ÉTUDE D'IMPACT SUR L'ENVIRONNEMENT - MISE À JOUR
Questions complémentaires du BAPE (DQ10)_24 novembre 2020

MINE DE FER DU LAC BLOOM

AUGMENTATION DE LA CAPACITÉ D'ENTREPOSAGE DES RÉSIDUS ET
STÉRILES MINIERES

**QUESTIONS COMPLÉMENTAIRES DU BAPE (DQ10) –
24 NOVEMBRE 2020**

Figure 1 Étendue des réserves au site de la mine du lac Bloom selon l'étude de pré faisabilité de la Phase 2

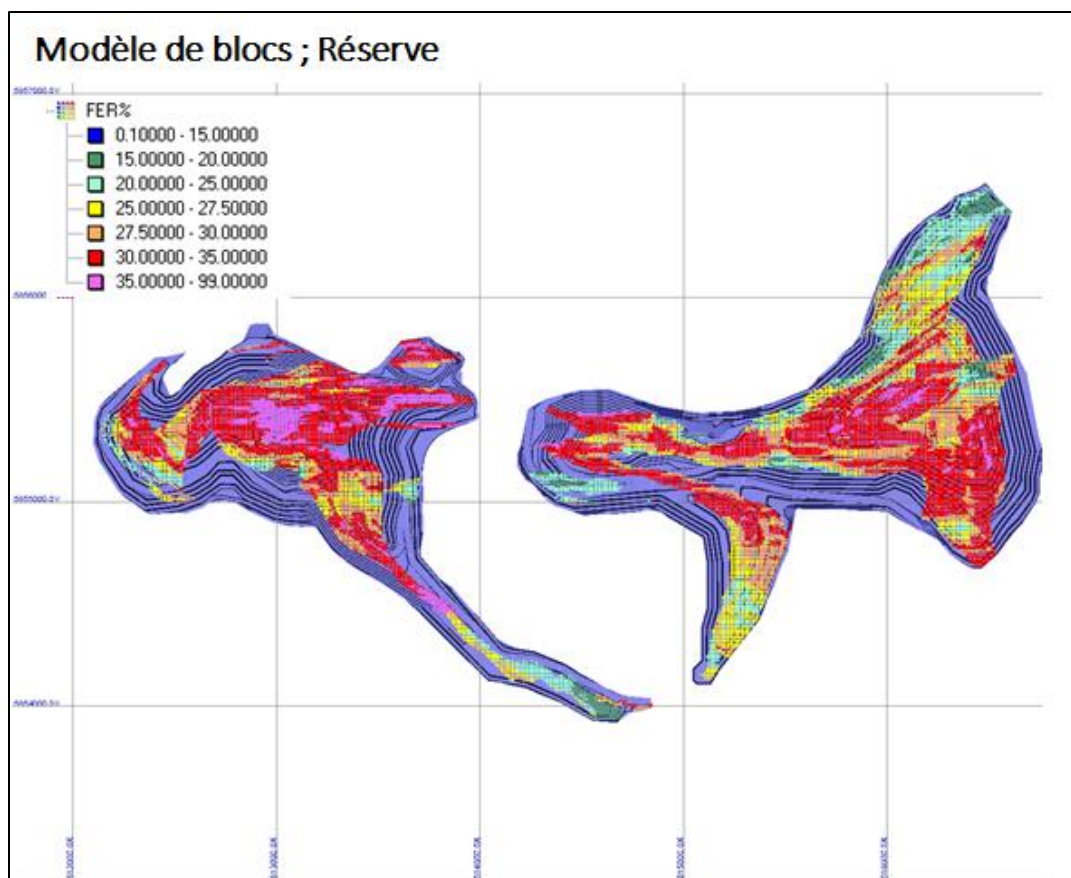
QC-6 *Quel est le seuil de concentration (cut-off grade) pour que le minerai soit actuellement économique (avec le plan minier du présent projet) ? Veuillez préciser sur une carte l'étendue et la quantité des réserves prouvées et probables à ce seuil.*

Une teneur de coupure (cut-off grade) de 15 % Fer a été utilisée pour le développement des réserves minérales dans l'étude de préfaisabilité de la phase 2.

La figure 1 présente l'étendue des réserves selon l'étude de préfaisabilité de la phase 2 qui s'élèvent à un total de 807 millions de tonnes de minerai.

Figure 4 Blocs de la réserve de l'étude de préféabilité de la Phase 2 (gauche) et blocs dépassant les seuils limites d'alimentation pour Al_2O_3 et $CaO + MgO$ (droite)

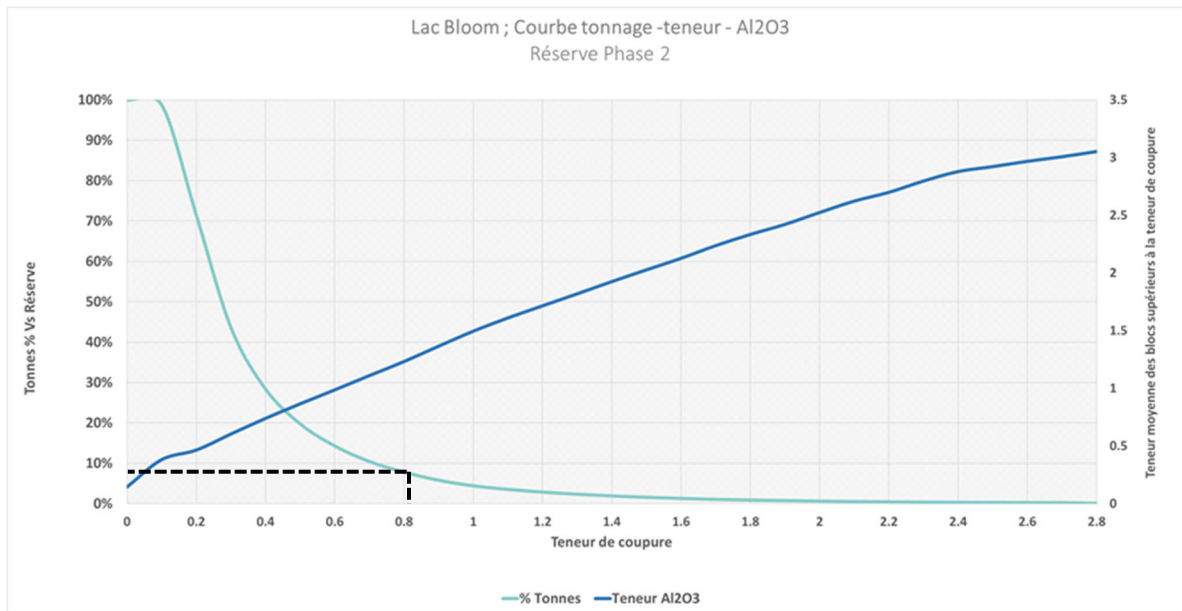
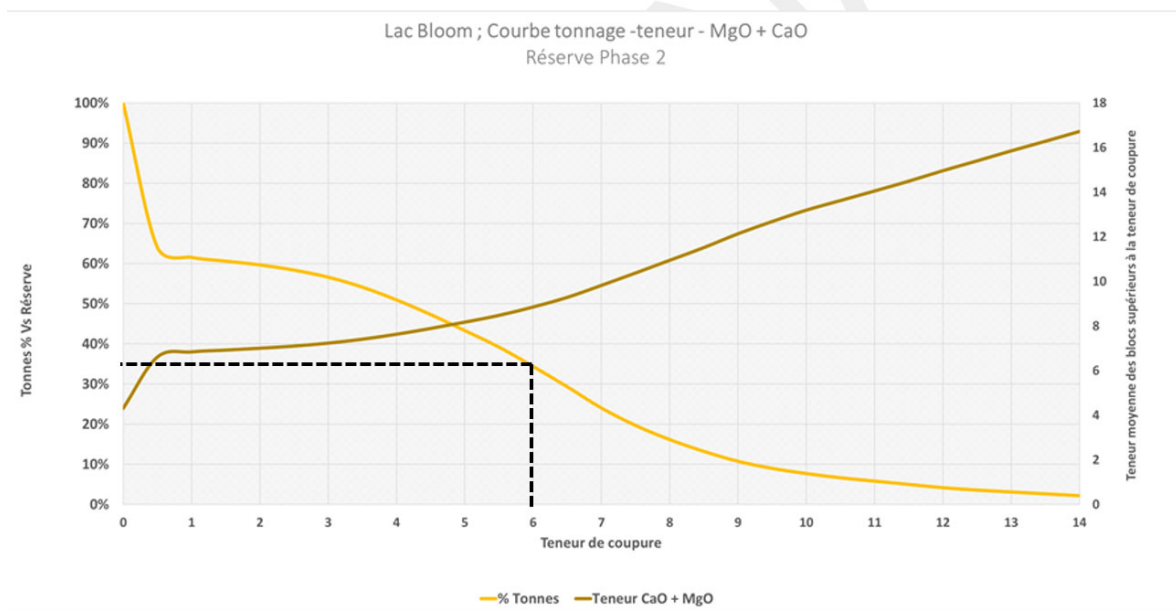
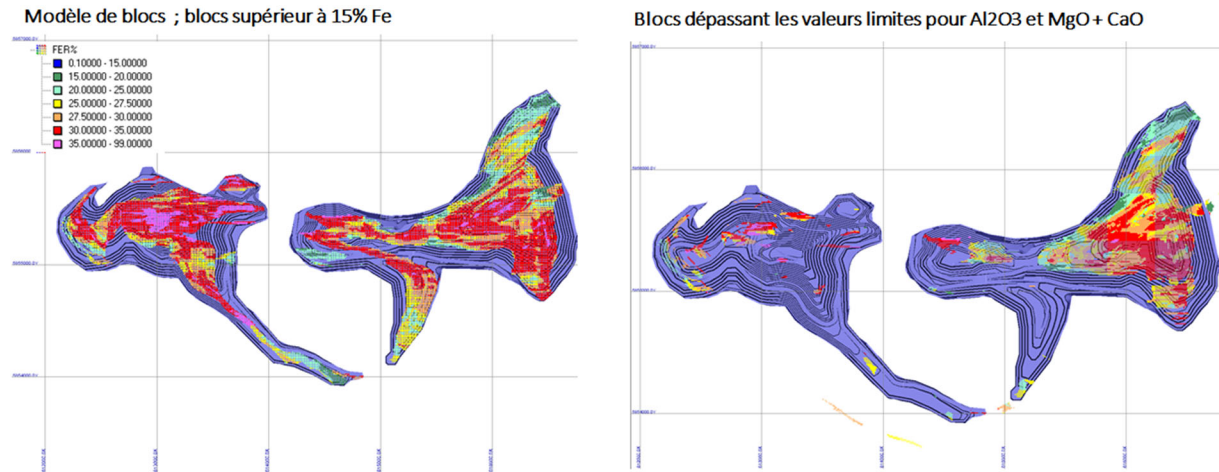
QC-7 Quel est le seuil de concentration à l'entrée du concentrateur (seuil du mélange) afin d'obtenir la concentration désirée ? Veuillez préciser sur une carte l'étendue et la quantité des réserves prouvées et probables à ce seuil.

L'alimentation au concentrateur doit respecter une teneur en fer supérieure à 25 %. Cependant, cette seule teneur en fer ne peut être considérée afin d'obtenir la concentration désirée. En effet, afin d'assurer la production d'un concentré de fer respectant les spécifications prévues aux contrats de vente, certains autres seuils de concentration doivent être considérés pour l'alimentation à l'usine dont, notamment, les suivants :

- Teneur d'oxyde d'aluminium : inférieur à 0,823% Al_2O_3 .
- Teneur combinée d'oxyde de calcium d'oxyde de magnésium : inférieur à 6% $CaO+MgO$.

L'impact des divers seuils de concentration sur le tonnage de ressource est également illustré dans les courbes teneur-tonnage pour Al₂O₃ à la figure 2 et pour CaO+MgO à la figure 3. Les valeurs de teneur de coupure y sont présentées en fonction du pourcentage du tonnage de la réserve (100 % représentant la réserve actuelle). Les valeurs supérieures à la limite à l'alimentation pour Al₂O₃ (0.823 %) et CaO (3 %) + MgO (3 %) (total de 6 %) ¹ représentent ainsi respectivement un peu moins de 10 % et 35 % des blocs du modèle.

L'image de gauche de la figure 4 montre les blocs de la réserve tel que présenté dans l'étude de préféabilité de la Phase 2, tandis que celle de droite montre les blocs dépassant les seuils limites à l'alimentation pour Al_2O_3 et CaO + MgO. À partir de la figure 4, il est possible d'observer que les blocs dépassant le seuil limite d'alimentation sont principalement groupés dans le secteur est de la fosse, soit dans le secteur Montagne du Chef. Ceci démontre clairement que l'exploitation de l'est du gisement est dépendante du mélange de minerai devant être fait à partir des autres fronts de taille dans le reste de la fosse. C'est pourquoi MFQ doit maintenir les fronts de taille actifs dans la fosse pendant toute l'exploitation pour permettre de faire les mélanges au fur et à mesure que l'extraction se fait. C'est pourquoi également, dans ce contexte, que l'exploitation de manière

Figure 5 Illustration de la fosse prévue dans l'étude de SRK 2013

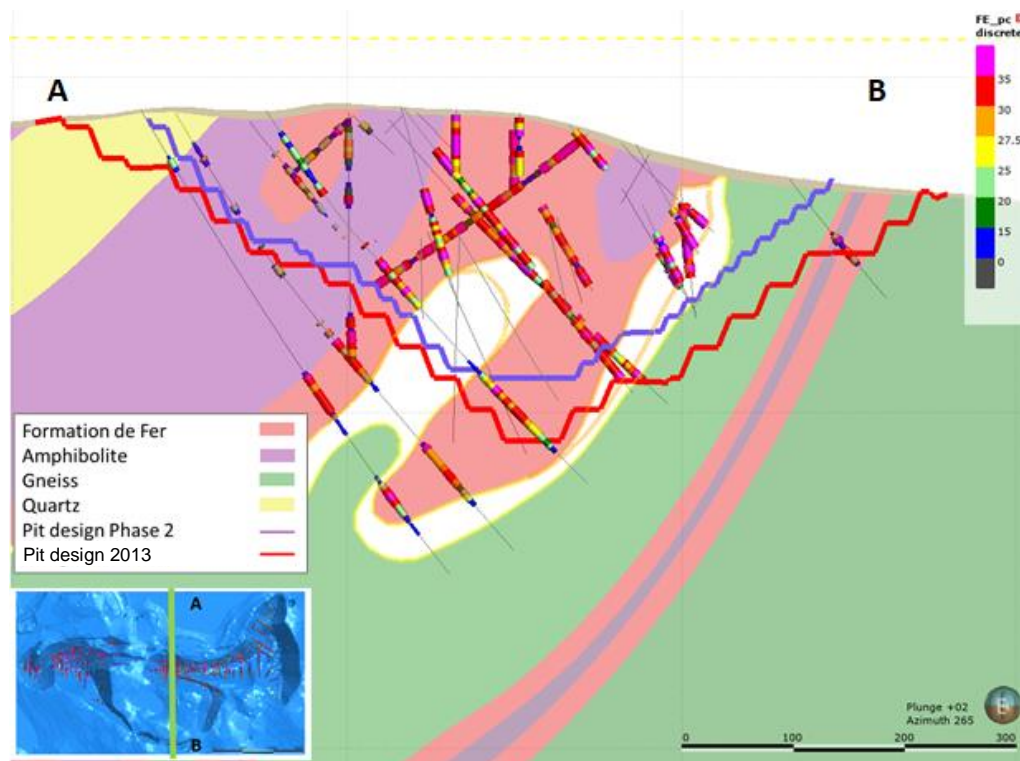
c. *Pour illustrer cet aspect, on vous demande une nouvelle version de la figure 14 du DA 26.1 sur laquelle vous ajouteriez un autre profil d'excavation (en plus du 'Pit design phase 2') correspondant à l'extraction de minerai supplémentaire pour atteindre la profondeur qui serait prévue pour cette exploitation plus profonde.*

Selon l'information disponible dans les archives de l'ancien propriétaire, la fosse prévue dans l'étude de SRK 2013 serait celle représentée par la ligne rouge sur la figure 5. La formation de fer y est représentée avec une couleur rose.
